Riassetto della Rete Elettrica AT nell'area metropolitana di Roma Quadrante Sud-Ovest

Integrazioni allo Studio di Impatto Ambientale

Figura 2: Tipico posa cavo terrestre su sede stradale

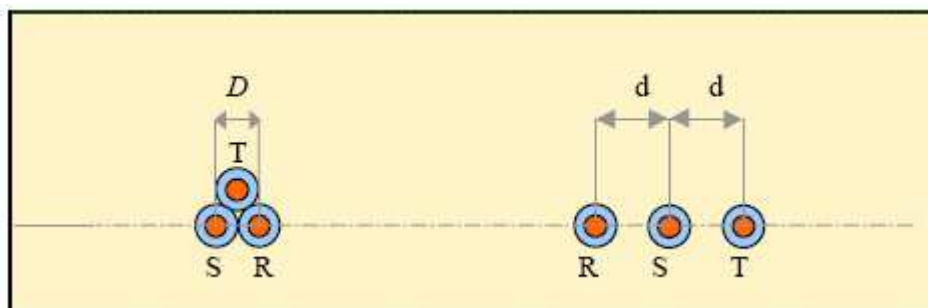
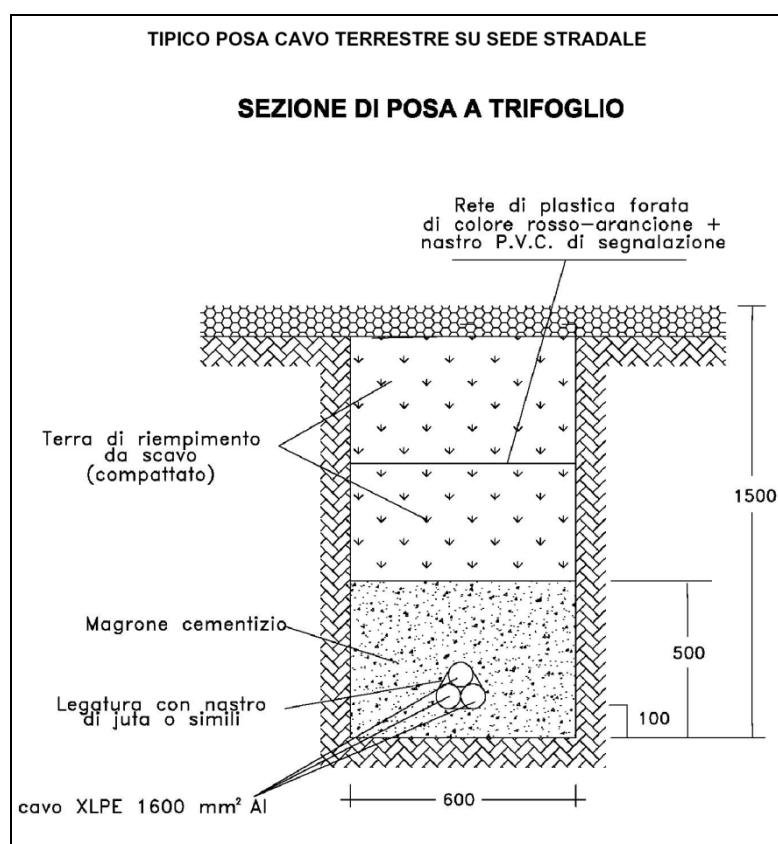
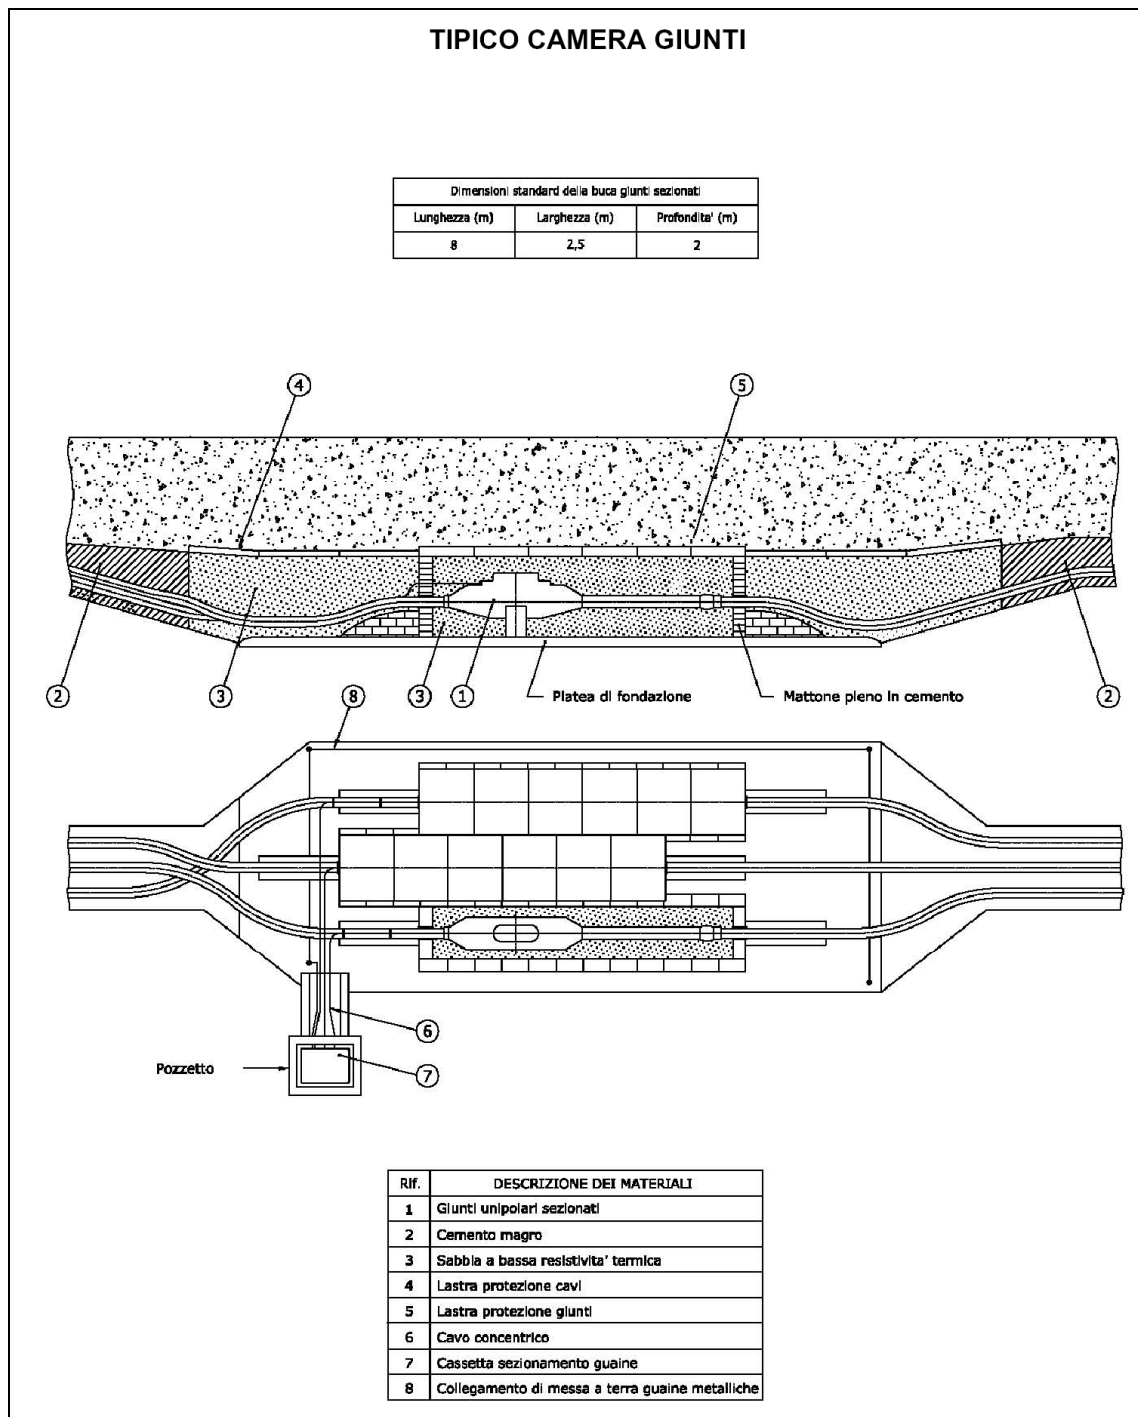
8b. In riferimento alla nuova linea in cavo interrato 150 kV "CP Fiera di Roma-SE Ponte Galeria", manca ogni riferimento alle quote di scavo previste per la posa in opera della nuova linea elettrica.

Sull'argomento si fa riferimento alla documentazione di progetto relativo al nuovi collegamento in cavo interrato 150 kV "CP Fiera di Roma - SE Ponte Galeria". Per quanto riguarda le modalità di posa dei cavi si riporta di seguito il par. 6.2 della "RELAZIONE TECNICA ILLUSTRATIVA" doc. n. RV0584QSWBER00037_00. In particolare:

"I cavi saranno interrati ed installati normalmente in una trincea della profondità di 1,5 m, con disposizione delle fasi che potrà essere a trifoglio o in piano, come rappresentato nella figura seguente:

“I disegni allegati riportano la sezione tipica di scavo e di posa (viene rappresentata la sola configurazione a trifoglio), le dimensioni di massima delle buche giunti e le modalità tipiche per l'esecuzione degli attraversamenti.”

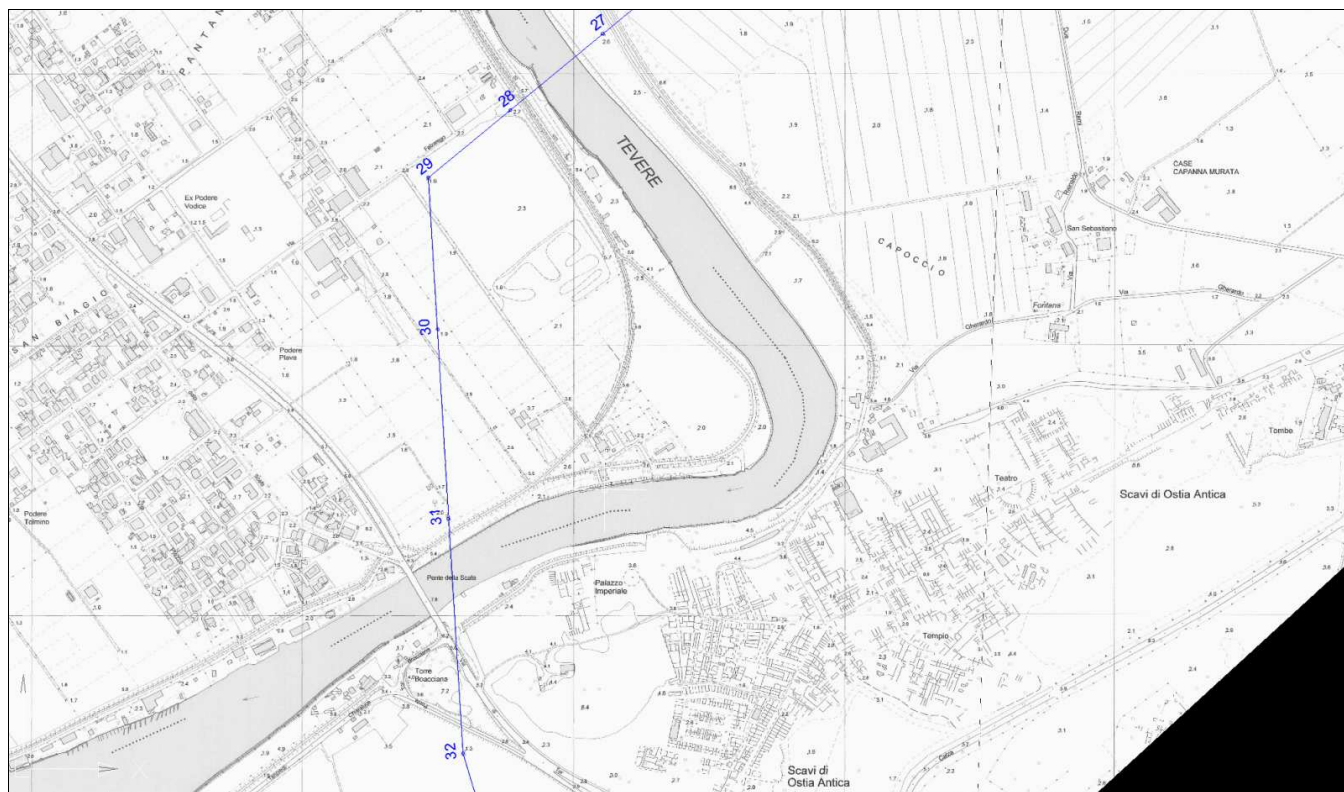
8c. In riferimento al potenziamento dell'attuale direttrice 150 kV "Lido-SE Ponte Galeria-Vitinia-Tor di Valle", tratto Isola Sacra, il quadrante centro meridionale dell'Isola Sacra è interessato dalla realizzazione di un nuovo elettrodotto aereo 150 kV e dalla demolizione del tratto esistente dal sostegno 16 al sostegno 34: fornire una base documentaria e valutare percorso meno invasivo.

Si precisa che il potenziamento della direttrice 150 kV "Lido-SE Ponte Galeria-Vitinia-Tor di Valle" nel tratto Isola Sacra, nel Comune di Fiumicino, avverrà con l'impiego di un conduttore ad alta capacità di trasporto in sostituzione di quello in opera, utilizzando i sostegni della linea esistente. Per tale motivo si ritiene che tale tipologia di intervento per l'area in esame risulti il meno invasivo possibile.

Si vedano a tal proposito le Corografie scala 1:5.000 DE0584QSWBER00050_00 e DE0584QSWBER00050_01 ver. 02 e la Figura 4. Come da legenda, i tratti di linea in blu sono relativi al tracciato dell'esistente elettrodotto aereo 150 KV da mantenere e potenziare mediante la sola sostituzione del conduttore.
